PREFEITURA DE VALINHOS

Ofício nº 1.743/2019-DTL/GP/P

Assunto: Resposta ao Requerimento n.º 1991/2019 Informação acerca da conclusão da obra de desassoreamento da lagoa no Centro de Lazer do Trabalhador.

LAGOA CLT – VALINHOS PERFIL LONGITUDINAL

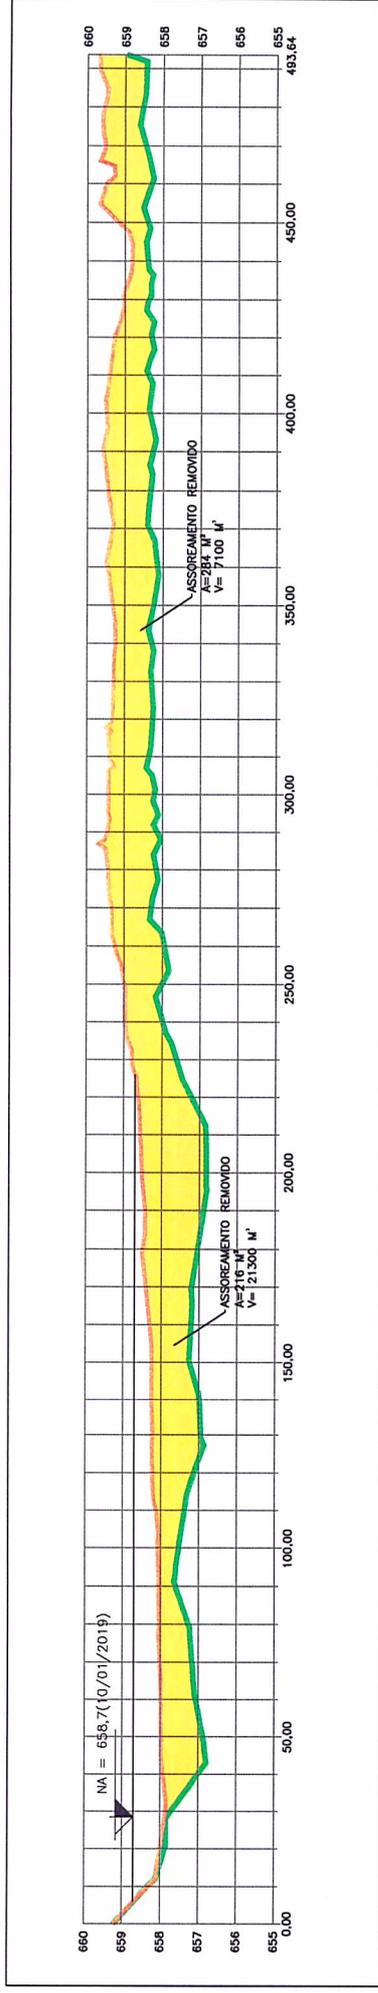
1. Por quais razões estão sendo observados pontos de assoreamento aflorado em diversos locais da Lagoa do CLT?

4. Qual o volume de material assoreado retirado da Lagoa?

Resposta: Pode-se observar o PERFIL LONGITUDINAL fornecido pelo DAEE, anexo a este ofício, considerando a diferença entre o Perfil do Fundo - Primitiva - OUTUBRO / 2018 (INICIAL) e o Perfil de Fundo - JANEIRO / 2019 (FINAL), verifica-se que o "fundo" da Lagoa não é uniforme. Existe a possibilidade da situação apresentada ocorrer diante do período de estiagem entre os meses de junho a setembro, característico do inverno, todos os mananciais reduziram drasticamente a oferta de água. Consequentemente alguns pontos isolados podem aflorar decorrente das condições climáticas desfavoráveis.

Resposta: O DAEE realizou a Planta Batimétrica e Perfil Longitudinal. De acordo com a resposta em e-mail do Engº Jonathan Bruno Moreira, DAEE - Cons. SGS Engenharia, datado de 05/02/2019, assunto: Batimetria Final - Lagoa do Parque CLT - Valinhos, no anexo Perfil Longitudinal, informa assoreamento removido de $V=21.300\text{m}^3 + V=7.100\text{m}^3$, totalizando $V=28.400\text{m}^3$.
